Affaire : BAGNEUX MATHURINS LOT C1

Objet : Réponse à l'avis n°APJIF-2022-012 de la Mission Régionale d'Autorité Environnementale d'Ile de France sur le projet de requalification du site des Mathurins situé à Bagneux

Réponse à l'avis n°APJIF-2022-012 de la Mission Régionale d'Autorité Environnementale d'Ile de France en date du 22 février 2022 portant sur le projet de requalification du site des Mathurins situé à Bagneux (92)

Illustration du principe de gestion des eaux pluviales assuré par les toitures du lot C1

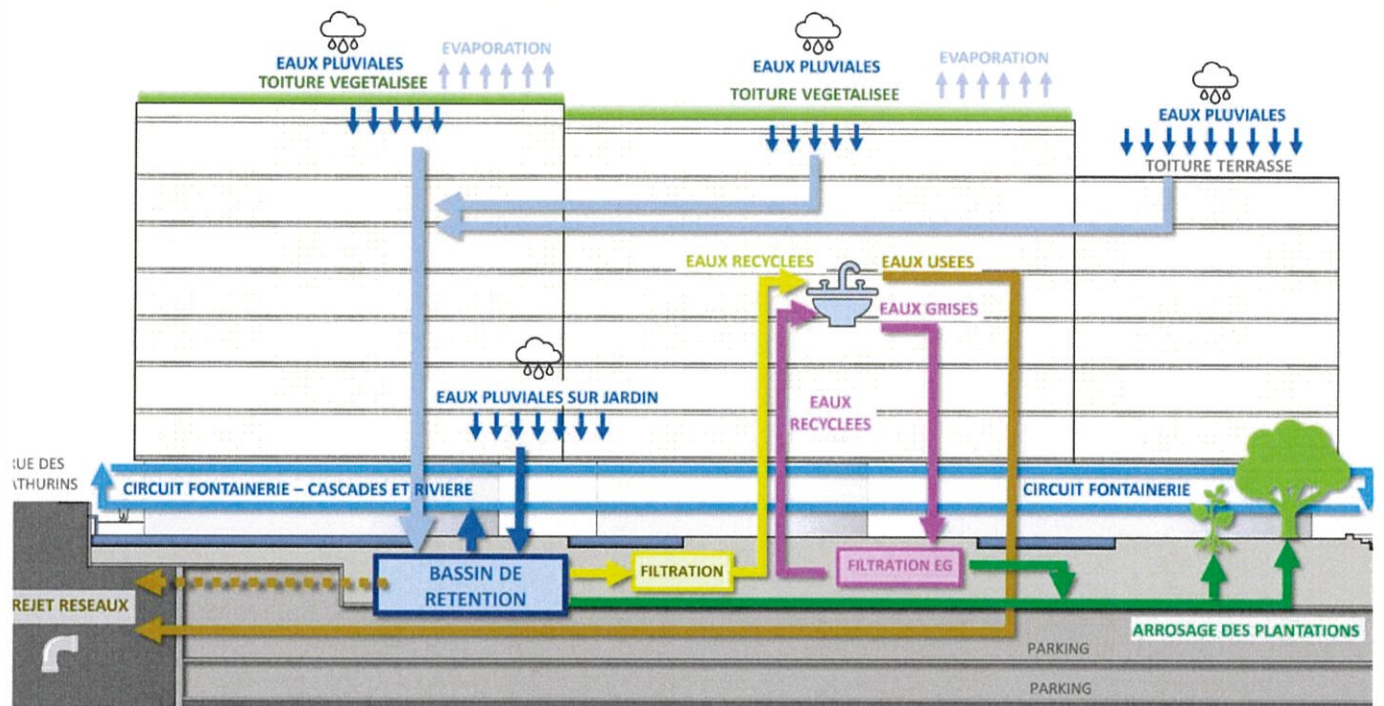
Recommandation de préciser les modalités de fonctionnement de la « rivière naturelle » au sein du lot C1

Le fonctionnement de la rivière naturelle sera lié à la gestion des eaux pluviales du programme Campus. Il se base sur le concept suivant :

- Récupération des eaux pluviales des toitures et des terrasses végétalisées, de celles du jardin et des eaux grises du bâtiment
- Stockage dans des bassins de rétention ainsi que dans les noues du jardin prévues à cet effet.
- Restitution des eaux stockées pour alimenter le circuit de fontainerie de la rivière naturelle et permettre l'arrosage des espaces verts du projet.

Le principe de ce système est expliqué et schématisé dans le document graphique annexé au présent mémoire regroupant les éléments extraits des pièces du Permis de Construire (Annexe 1).
